SERVICE BULLETIN

SB N°: 740-25-005

TITLE: Déchirure du rabat supérieur secours harnais tandem /
Reserve upper flap torn on Harness tandem

Subject: Vérification de l'intégrité d'assemblage du rabat supérieur de secours / *Check of assembly integrity of reserve upper flap.*

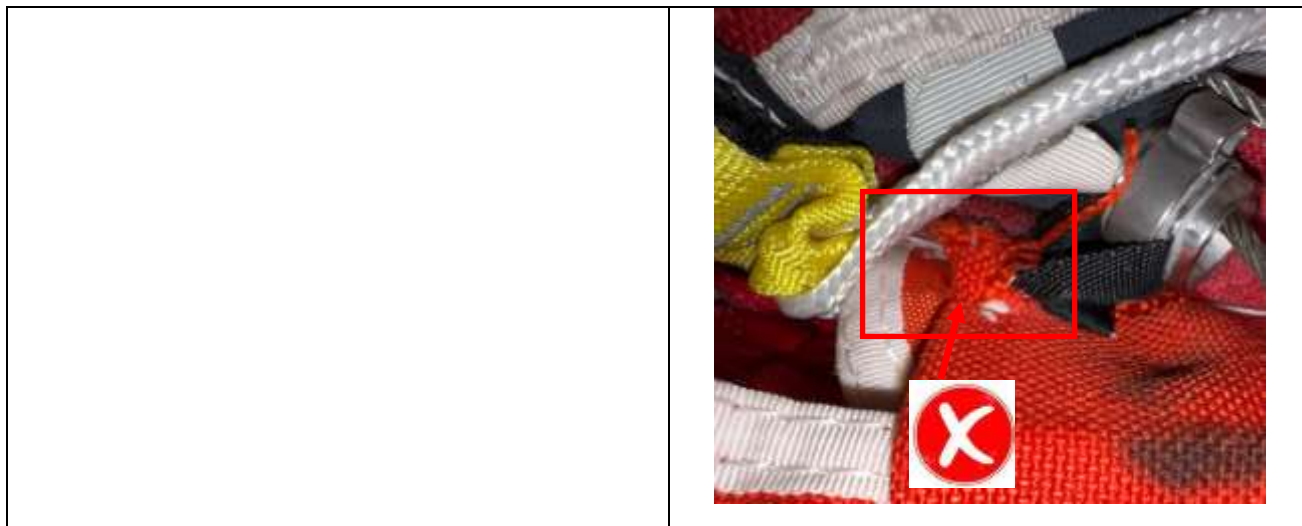
Consécutivement à une procédure de libération, il a été observé au sol une déchirure du rabat supérieur du conteneur secours – rabat N°4 (Cf. photo ci-dessous).

Une perte de performance de la tenue structurale du tissu Cordura pourrait être un facteur favorisant le phénomène de « peignage » que l'on peut observer sur la photo.

Consecutively to a cutaway procedure, it has been observed on the ground a torn on the upper flap of the reserve container – Flap N°4 (i.e picture above).

A loss of performance of the structural strength of the Cordura fabric could be a factor favoring the “combing” phenomenon that can be observed in the photo.

<p>Rabat supérieur de secours (rabat N°4) non impacté par amorce de rupture.</p> <p><i>Reserve upper flap (Flap N°4) not impacted by an incipient rupture.</i></p>	<p>Rabat supérieur impacté par une amorce de rupture.</p> <p>Cette image n'est qu'un cas particulier. L'amorce de rupture peut être plus ou moins prononcée.</p> <p><i>Upper flap impacted by an incipient rupture.</i></p> <p><i>This image is just a particular case. The incipient rupture can be more or less pronounced.</i></p>

Vérifier l'intégrité de l'assemblage du rabat supérieur de secours (rabat N°4) conformément à la photo ci-dessus.

*Lift the pin cover flap in order to be able to visually access the assembly area of the upper reserve flap (flap N°4)
Check the integrity of the emergency upper flap assembly (flap No. 4) according to the picture above.*

- Arrêter l'utilisation du matériel
- Demander à Safran Electronics & Defense la fourniture d'un rabat supérieur secours (rabat N°4) de remplacement. Le rabat endommagé n'est pas réparable. Il doit être remplacé par un neuf.
- Faire procéder à son remplacement par un réparateur qualifié conformément à l'instruction de réparation spécifiquement définie par SAFRAN ELECTRONICS & DEFENSE.

- *Stop using the equipment*
- *Ask Safran Electronics & Defense to supply a replacement reserve upper flap (flap No. 4). The damaged flap is not repairable. It must be replaced with a new one.*
- *Have it replaced by a qualified rigger in accordance with the repair instructions defined by SAFRAN ELECTRONICS & DEFENSE.*
-
